From: Magne Wraa <Magne.Wraa@skagerakerenergi.no>
Sent: mandag 28. mars 2022 19.01
To: Jakob Fjellanger
Cc: 'Vidar Lofthus'; Guttorm Dyrland; Bjarte Guddal
Subject: Vilårsrevisjon for Seljordvatn - ytterligere spørsmål-- svar.
Attachments: Vedlegg_Historiske tegninger og bilder.pdf

Svar på spørsmål fra NVE, datert 10.03.2022:

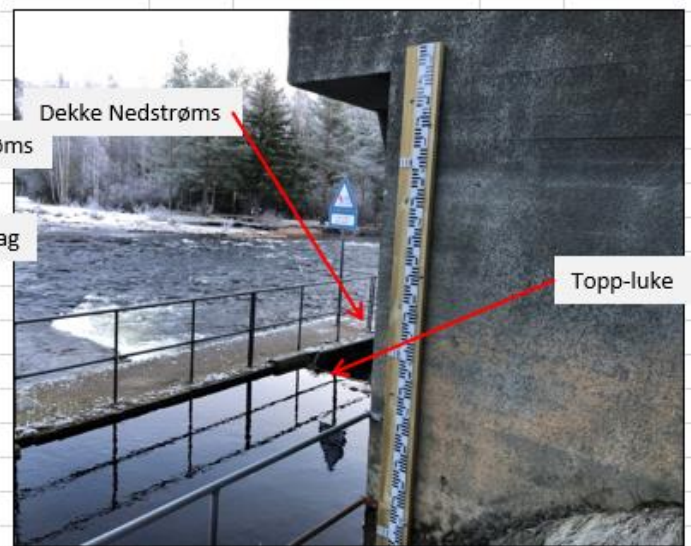
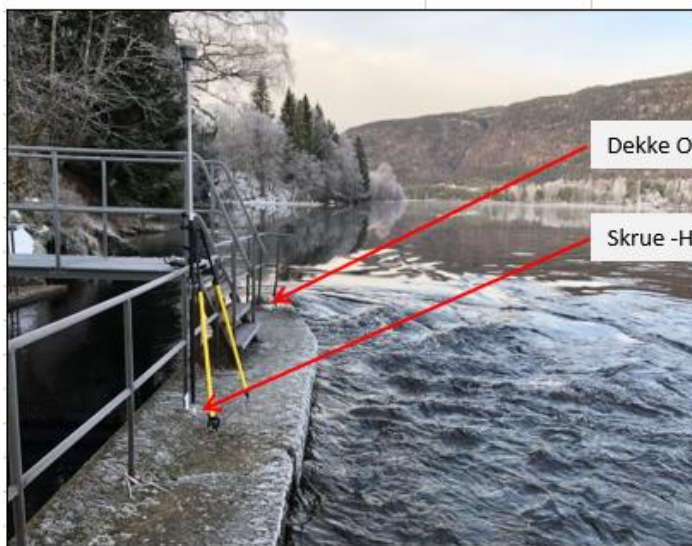
1. Hvilket høydegrunnlag refereres det til angående vannstandene i figur 9 i revisjonsdokumentet?
 - a. Bakgrunnen for spørsmålet er at i figur 9 tilsvarer vannføring på 50 m³/s en vannstand i Seljordvatn på ca. kote 116,95. Men etter figur 5 (som er etter høydesystem NN 1954) tilsvarer 50 m³/s en vannstand på ca. kote 117,1, altså 15-20 cm høyere enn i figur 9.
 - b. Verdien synes heller ikke å stemme med rapport om vannføringer og vannstand fra Sundsbarm kraftverk fra august 1991 (se vedlagt).
 - c. Er figur 9 kalibrert mot faktisk målte vannføringer og tilsvarende vannstander?
 - d. NVE har ut fra figuren satt opp følgende sammenheng mellom vannstand og vannføring:

Vannstand (kote i moh.)		
Vannføring (m ³ /s)	Åpen luke	Stengt luke	Forskjell (cm)

10	116,00	116,28	28
20	116,42	116,52	10
23,1	116,50	116,57	7-8
30	116,65	116,70	5
40	116,80	116,83	3

- a. Jeg har ikke kjennskap til om det er benyttet lokal anleggshøyde eller NN 1954 i figur 9 i kommunes revisjonsdokument. Vedlagt tabell viser differansen mellom lokal høyde NN 1954 og NN 2000.

Navn	Nord	Øst	Høyde (lokal)	Diff	Høyde (NN1954-NGO)	Diff.	NN2000
HF13 - Ulveneset	6588411,808	491141,447	121,823	0,163	121,986	0,026	122,012
Limnigraf - Topp målekum			118,240	0,164	118,404	0,026	118,430
Øyebolt - Ulveneset	6588435,321	491101,627	117,225	0,163	117,388	0,026	117,362
Skrue - Hagadrag	6588343,663	491837,129	116,464	0,163	116,627	0,026	116,653
Hagadrag - Topp-luke (luke stengt oppe - 10cm)			116,297	0,163	116,460	0,026	116,486
Dekke Hagadrag (Oppstrøms)			116,367	0,163	116,530	0,026	116,556
Dekke Hagadrag (Nedstrøms)			116,442	0,163	116,605	0,026	116,631
Høyde (lokal) er 0,163m under NN1954 (NGO) NN2000 er 0,026m over NN1954 (NGO)

- b. Verdiene som er oppgitt i rapporten fra 1991 stammer fra ombyggingsarbeider med påstøp av bunn og vegger rett oppstrøms klappluken, da det ble gravd ut et midlertidig omløp inn på A. Hagens eiendom. Rapporten fra 1991 kan altså ikke sammenlignes med avløps- og vannstandsforhold i en normal driftssituasjon.
- c. Jeg har ikke kjennskap til om figur 9 er kalibrert mot målte verdier eller ikke.
- d. Sammenhengene mellom vannstander og vannføringer ser ut til å være riktig.

2. I tegninger fra 1980 av luka og utløpet ved Hagadrag, innsendt av Skagerak Energi 29.04.2020, framgår at:

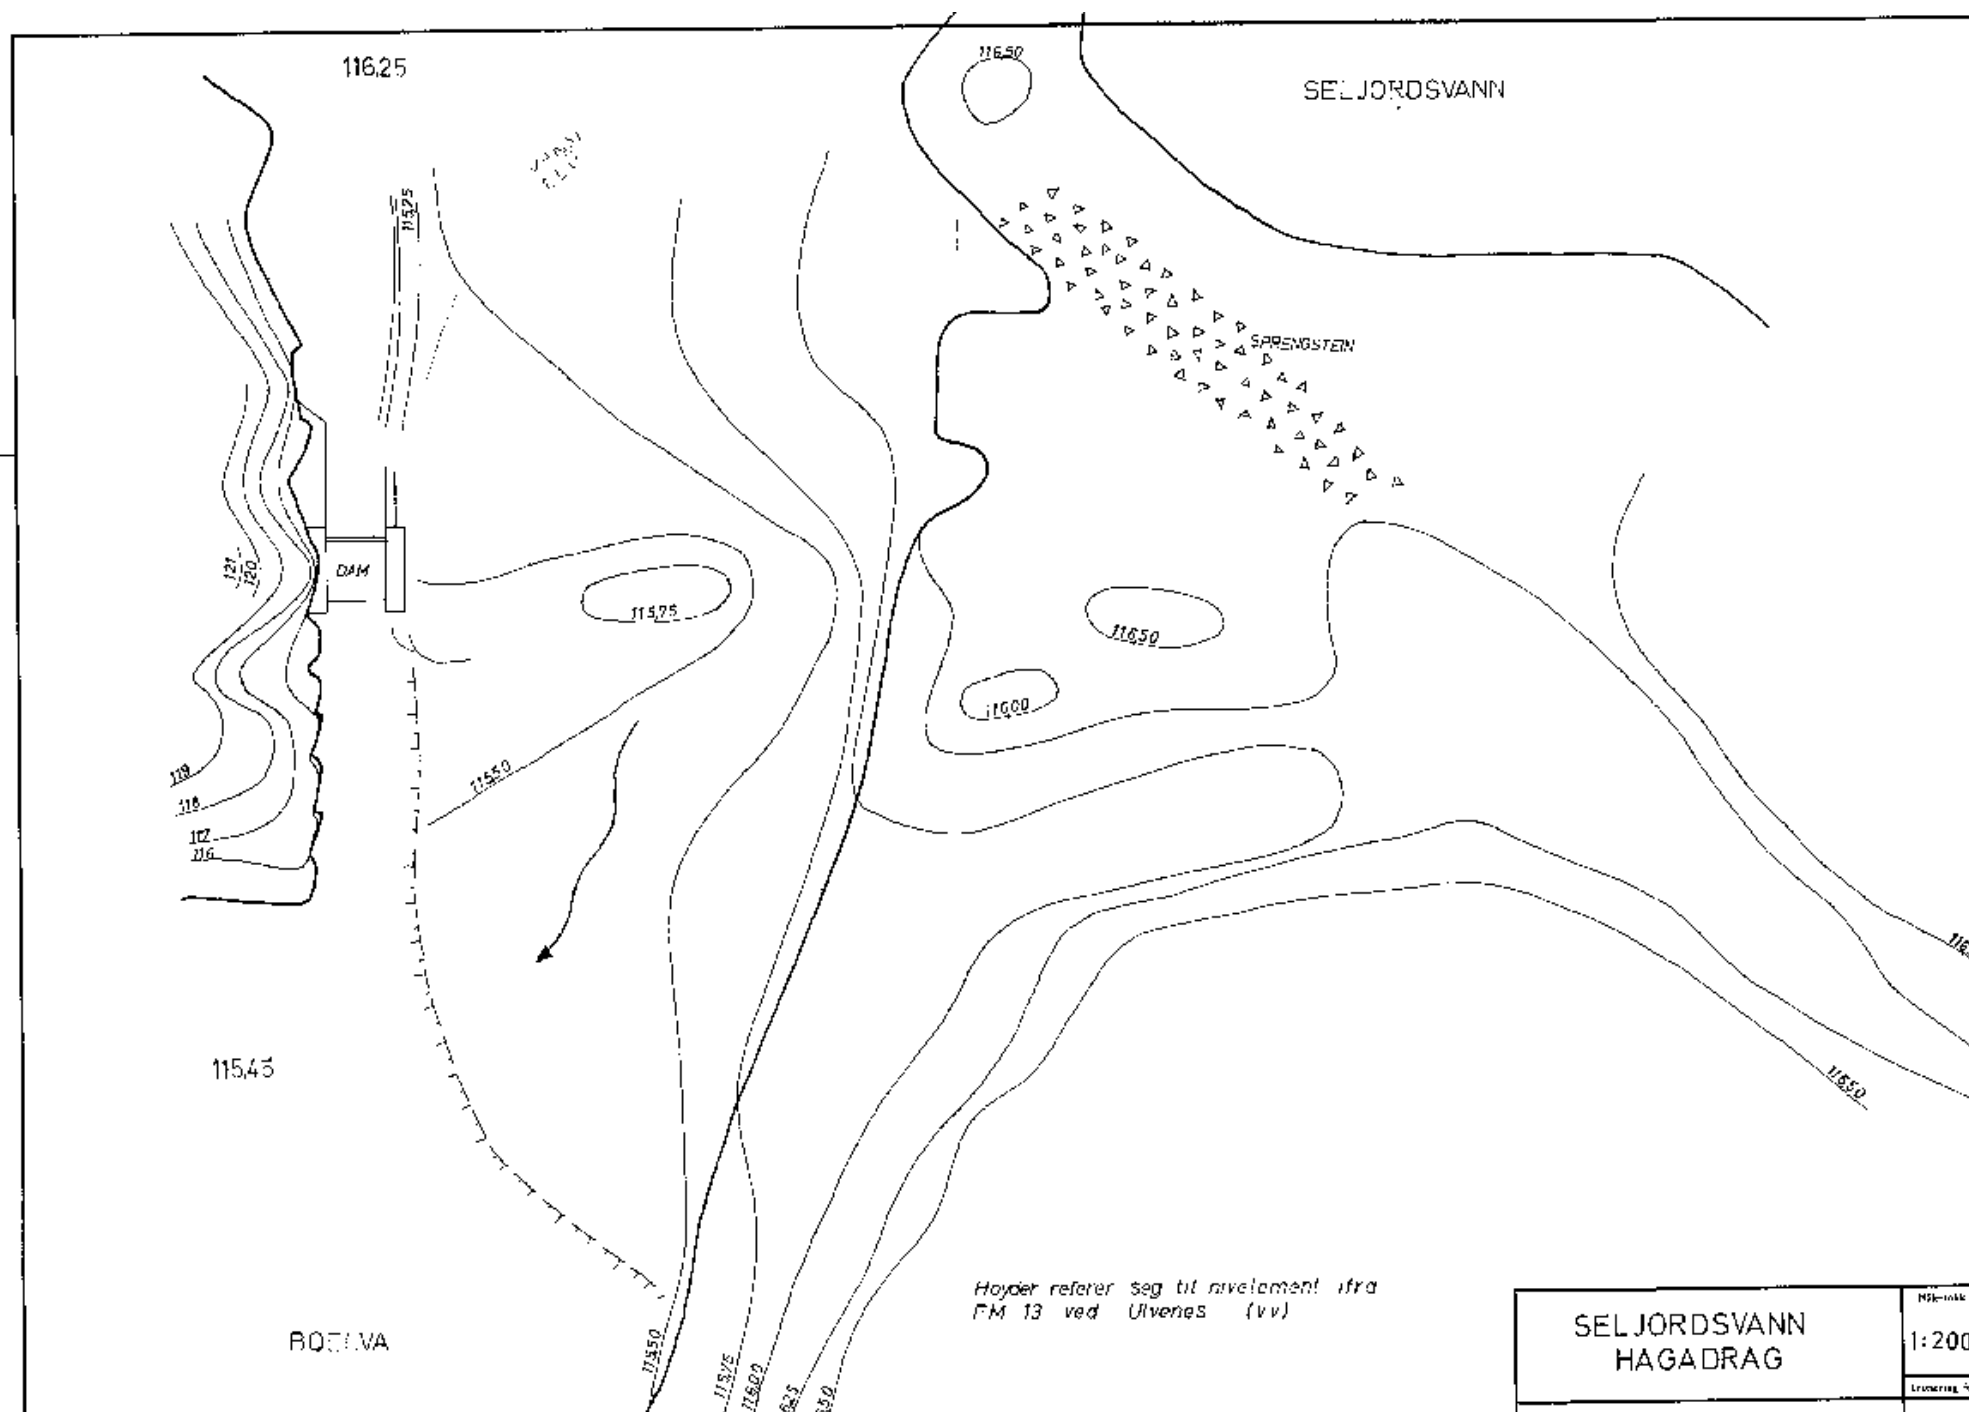
- a. Bunnen av luka er ca. på kote 113,85 (som framkommer ved å ta kote på topp betong ved lukekanalen og trekke fra 260 cm). Samtidig er det tidligere opplyst at det ikke ble utført senkning av Seljordsvatnet med mer enn ca. 0,5 m, dvs. til kote 115,4-115,5 (se vedlegg 5 i revisjonsdokumentet). Hvordan henger dette sammen? (Jeg antar dette har med selve luka å gjøre som ikke er tegnet inn på nevnte tegning.)

- b. Har dere tegning eller annet som viser klappluka i lengdesnitt?
 - c. Representerer kote 113,85 det høyeste punktet i kanalen i lengderetningen?
 - d. I oppriss av bunnen av utløpet ved siden av luka så ser den laveste delen av dette å ligge ca. på kote 115,5. Er dette den laveste delen av utløpet også når man ser i et snitt fra Seljordsvatnet og ned elva?

- e. Campingplasseiere har hevdet at det er under tidligere arbeider i ble lagt opp stein eller masser i utløpet av Seljordsvatnet som hever vannstanden mer enn naturlig. (Se også påstander fra Arne Hagen gjengitt nedenfor.). Det hevdes også at begroing i utløpet hever vannstanden. Har dere kommentarer til dette?

- f. Har dere foto av nålestengselet slik det så ut før klappluka ble etablert?
-
- a. Kanalens bredde er kun 3,4 meter, og skal det være noe kapasitet til å kunne utnyttes til driftsvann i lavvannsperioden må nødvendigvis luketerskel ligge en del under nedre reguleringshøyde. Gamle tegninger antyder en vannhøyde på ca. 115,43 nedstrøms kanalen. Se vedlagte tegninger.

- b. Må eventuelt søke i gamle arkiver hos konsesjonær/eier. Vedlagte tegninger gir et inntrykk.
 - c. Kote 113,85 representerer nok ikke det høyeste punktet i kanalen. Det gamle bunnanslaget for nålestenget fra 1944/45 er det støpt plate over. Når en ser på strømningsbildet på innløpet til kanalen ved lav vannstand i Seljordsvatnet, ser det ut til at bunn er høyere oppstrøms. Vi kjenner ikke til at det er utført lodninger av bunn oppstrøms og nedstrøms klappelukekonstruksjonen, utover denne grove tegningen fra 1974, se utklipp under som antyder kote 116,25 oppstrøms og 115,43 nedstrøms.

- e. Ja, det snitt/ profil som er tegnet opp er målt opp to eller flere ganger og viser utløpsforholdene på tvers og bunnforholdene avtar nedstrøms og oppstrøms. Oppmålingene viser minimal endring om noen i det hele tatt.
- f. Påstanden om opplegging av steinmasser i utløpsområdet er ukjent for meg. Ved arbeidene i 1981 var Trygve Borg, byggansvarlig hos Skiensfjorden Kraftselskap, meget nøye med å påse at ingen arbeider eller bruk av vassdraget utenfor ytre vangemur ble utført.

Jeg har ingen forståelse av påstanden om at begroing kan relateres til klappluken, konstruksjonen eller Sundsbarm Kraftverks regulering. Etter min vurdering innebærer kanalen og reguleringen snarere det motsatte, dvs. at den stresser utløpeforholdene og vanskeliggjør vekst.

- g. Har ikke funnet noe foto ennå, men jeg var ansvarlig utførende i 1981 og husker hvorledes det var bygget. Det var to nåleløp med toppanslag på øvre oppleggsbjelke i flukt med vangehøyden. Gangbanen lå på samme nivå. Slik at det var ved vannstander under dette nivå at nålestenget lot seg betjene (116.55 i NN 2000).
